Mission régionale d'autorité environnementale
ÎLE-DE-FRANCE

**Avis délibéré
de la Mission régionale d'autorité environnementale d'Île-
de-France sur le projet d'îlot « Galvani » de construction
d'un ensemble immobilier mixte
de la ZAC Ampère de Massy (91)**

N°MRAe 2021-1749
en date du 2/12/2021

Figure 3: « Axonométrie programmatique du rez-de-chaussée », (nord et nom de rue MRAe) - Source notice architecturale

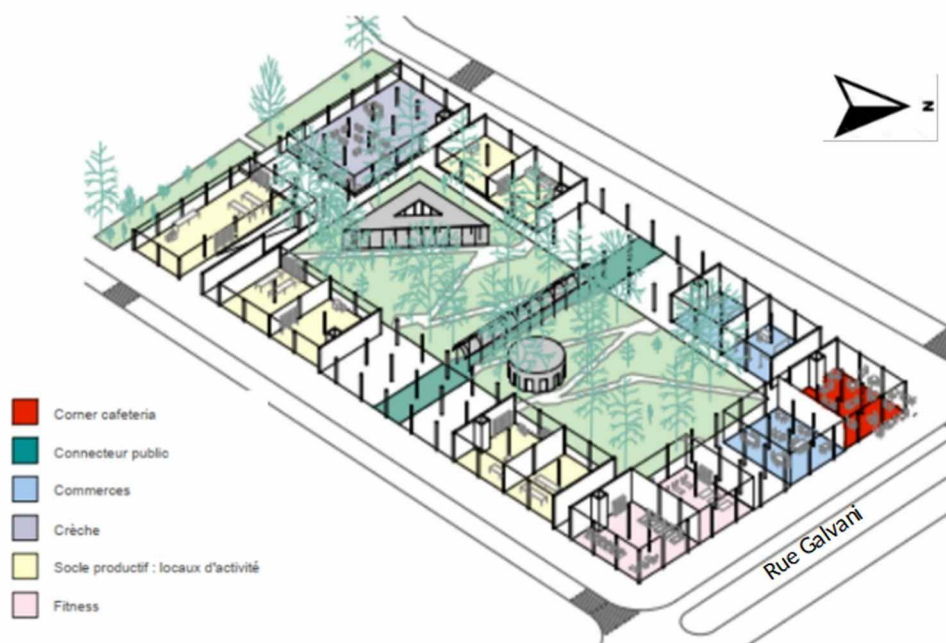
Il manque dans le dossier une description du statut et de l'aménagement des voies qui borderont le projet et qui seront a priori de natures très différentes. La localisation de la crèche est quant à elle apparente dans la notice architecturale, mais n'est pas présentée clairement dans l'étude d'impact, aucun plan de masse ne permettant de l'identifier avec précision. Le maître d'ouvrage doit expliciter les raisons de sa localisation ainsi que la démarche ayant conduit à ce choix au regard des enjeux environnementaux (pollutions des sols, atmosphériques notamment, cf. paragraphes ci-dessous sur ces thématiques).

(1) La MRAe recommande d'expliciter dans l'étude d'impact la description du projet, en précisant le statut des voies qui le bordent, l'articulation du projet avec la ZAC Ampère et ses enjeux et la localisation de la crèche.

Figure 4: Carte des bruits cumulés sur une journée complète, source Bruitparif - Site du projet dans le rectangle noir (MRAe)

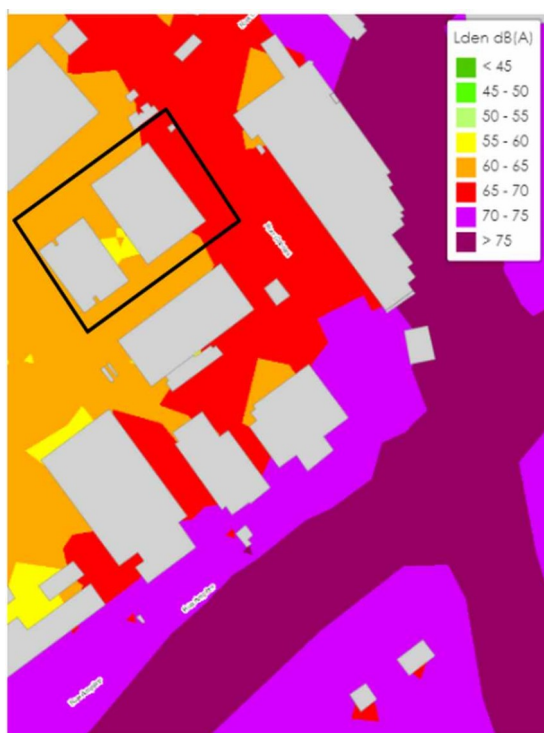
Le projet est situé à proximité de trois infrastructures bruyantes : la rue Galvani, la RD188 et les voies ferrées du RER C et du TGV Atlantique¹⁰. Une étude acoustique a été réalisée avec des mesures in situ en 2021, relevant une ambiance sonore bruyante à très bruyante, avec des dépassements du seuil de gêne sonore¹¹ au niveau de la rue Galvani. Un isolement acoustique est prévu en conséquence pour les façades des bâtiments.

Selon l'étude d'impact, « d'autres constructions sont prévues dans ce secteur notamment le long de la rue Ampère et qui pourront créer une future barrière sonore pour le projet de logement » (p.212). La MRAe constate que la configuration du site ne permet pas d'implanter de constructions supplémentaires pour faire écran aux voies ferrées ou à la rue Galvani, et en conséquence les effets réels de cette éventuelle barrière sonore ne sont pas démontrés.

Figure 5: Plan paysager, source étude d'impact p.34

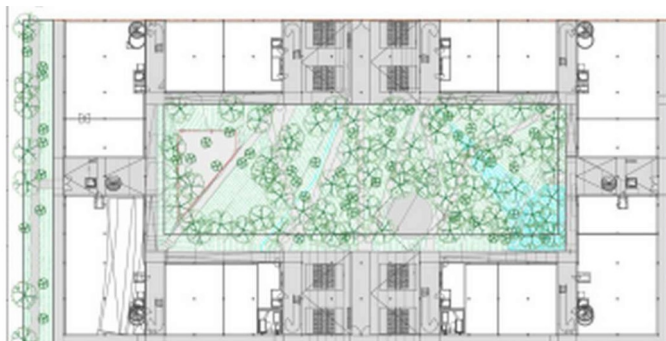
D'un point de vue paysager, le projet est présenté comme une continuité de la ZAC Ampère, tant au niveau de l'armature végétale (p. 351) que du point de vue architectural (p. 261). Mais ce lien est insuffisamment explicité dans l'étude d'impact.

Le projet prévoit un aménagement paysager en cœur d'îlot sur environ 1 744 m², la plantation de 79 arbres, ainsi que des toitures végétalisées. La surface végétalisée représente ainsi au total 38 % de la surface de l'îlot (p. 33).
